Datum **04 APR. 2012**
Betreft voorlopige toetsing VKT 3.0 Randstad380 Noordring

Datum 13 september 2012
Betreft aanvraag verklaring van geen bezwaar artikel 8.9 Wet
luchtvaart

Randstad 380 kV Noordring VKT 4.0 Beverwijk - Bleiswijk

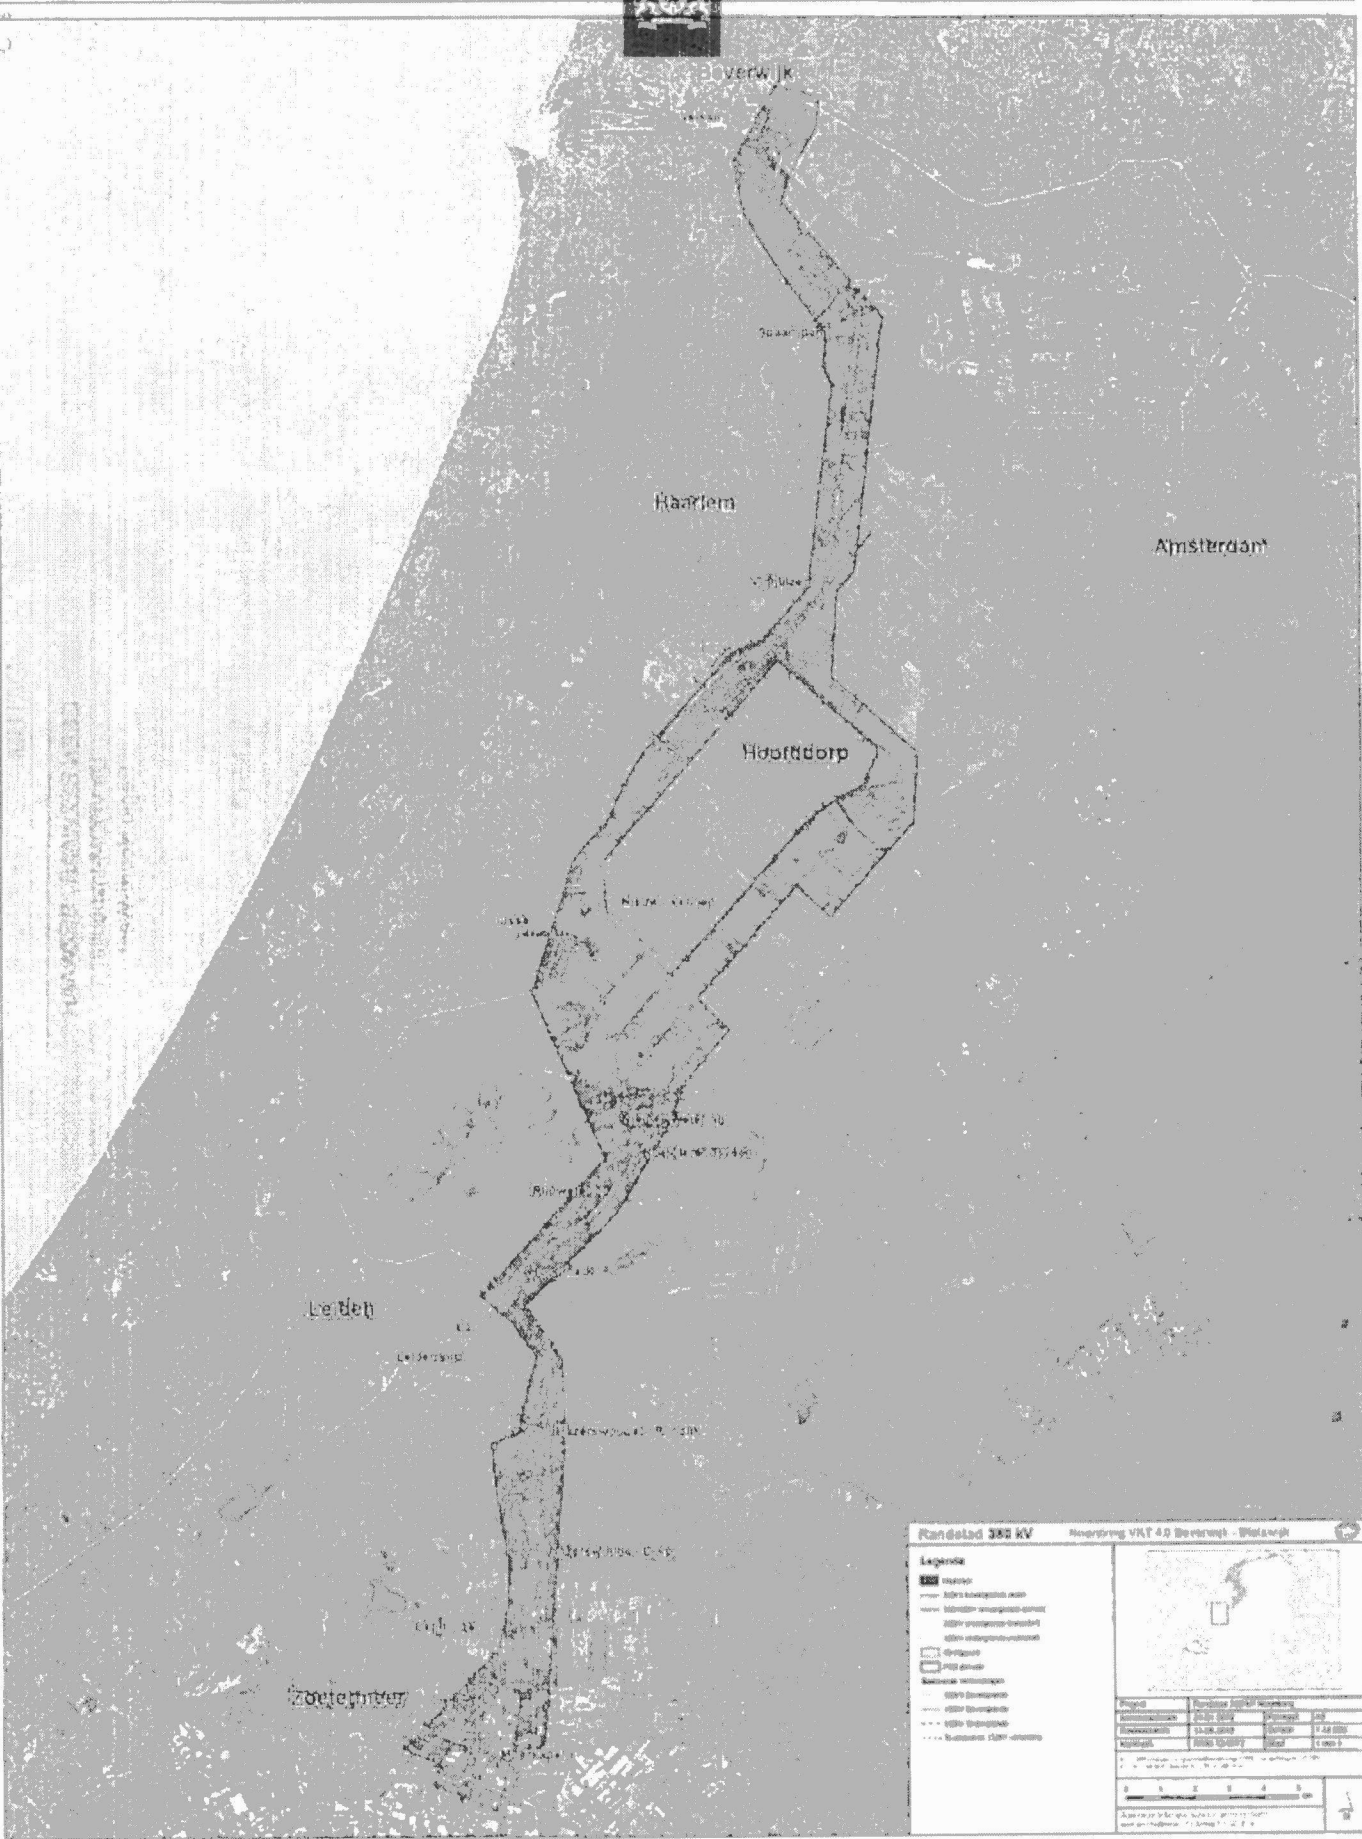
Het gedeelte van het Randstadtracé wat de hoogtebeperkingsvlakken van de luchthaven Schiphol doorsteekt moeten worden voorzien van obstakellichten en -markering.

Het betreft de hoogspanningsmasten 30 t/m 39 voor het gedeelte Beverwijk – Vijfhuizen en de masten 1 t/m 15 voor het gedeelte Vijfhuizen – Bleiswijk.

Naar aanleiding van zienswijzen op het ontwerp-inpassingsplan voor de realisatie van voornoemde verbinding is er tweetal situaties gewijzigd. Deze vallen binnen het Lib. Het tracé is gewijzigd bij de knik bij mast 34. Deze is verschoven naar mast 33. Tevens is het opstijgpunt bij mast 14 naar het noorden verschoven. Daardoor komt één mast te vervallen op het traject 11-15.

De Inspectie heeft daarbij om advies verzocht bij de Luchtverkeersleiding Nederland, die heeft beoordeeld of de hoogspanningsverbinding van invloed is op de correcte werking van elektronische navigatie-, communicatie- en landingshulpmiddelen. In haar advies is aangegeven geen bezwaar te hebben tegen de voorgenomen realisatie van de hoogspanningsverbinding Randstad. De Inspectie stelt vast dat er nu in totaal 24 (i.p.v. 25) hoogspanningsmasten door de hoogtebeperkingsvlakken steken. Als voorwaarde wordt daarom gesteld dat de 24 hoogspanningsmasten van obstakellichten- en markeringen worden voorzien.

Gelet op bovenstaande overwegingen heb ik besloten om voor de realisatie van de hoogspanningsverbinding Randstad 380 kV Noordring de door u gevraagde verklaring van geen bezwaar te verlenen.
